Raspuns la solicitari de clarificari

Reabilitare centrala termica Complex Studentesc Tg.Copou Camin C2- lucrări de înlocuire cazane apă caldă

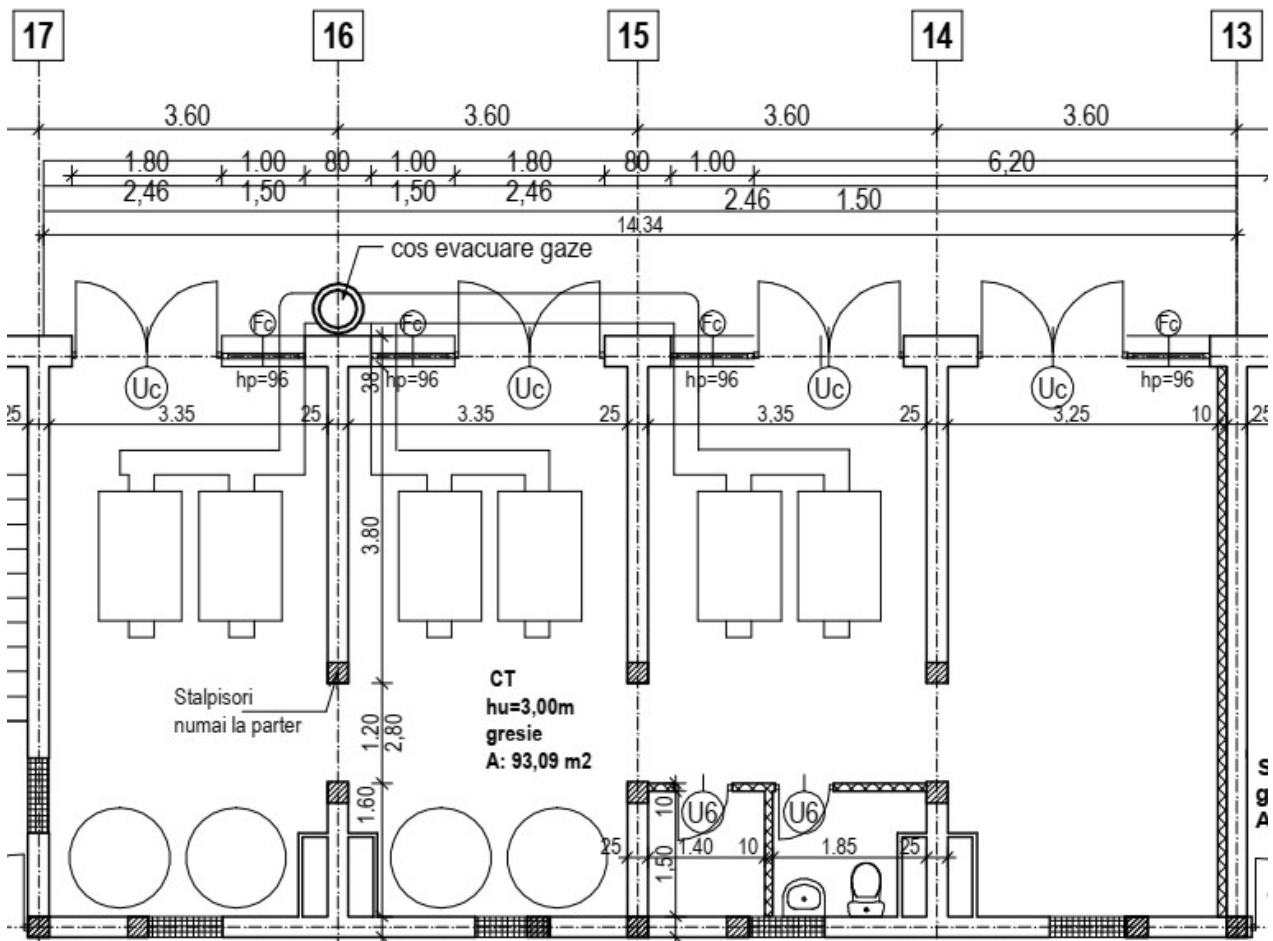
În Caietul de sarcini este menționat că golul ușii de acces în CT cămin C2 are dimensiunile de 0,92 x 2,04 m. Totodată, în fișa tehnică a centralei termice solicitate sunt precizate dimensiuni estimative maxime (l x L x H) de 116 x 193 x 135 cm, acestea fiind indicate ca fiind impuse de locul amplasării. Având în vedere că lățimea maximă a echipamentului (116 cm) depășește lățimea golului de acces menționat (92 cm), vă rugăm să clarificați dacă:

- există alte căi de acces sau condiții de montaj care permit introducerea echipamentului cu dimensiunile Specificate

Accesul se poate realiza pe usile din zona unde se vor monta cazanele noi , fiind usi duble cu dimensiunile 1690 x 2340 mm
